BAUVORHABEN
Erweiterungsbau Verwaltung ABKR
 Kronenruhe 8
 39340 Haldensleben

PLANNHALT
Grundriss OG
 Stand: 20.02.2025

PLAN	Baubeschr.	Lesungssph.	Fachplang.	Plannhalt.	Ebene	Zeichn.-Nr.	Index
NUMMER	001	5	AR	GR	OG	001	A
DATUM							
PROJEKTNUMMER		GEZEICHN.		DATUM	09.09.2024

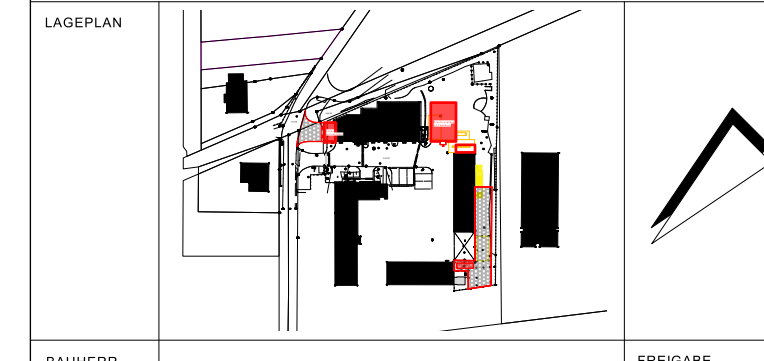
INDEX	DATUM	ÄNDERUNGEN	BEREITET
A	20.02.25	Änderung der Lage der Türen T1.07 & T1.10	C.S.
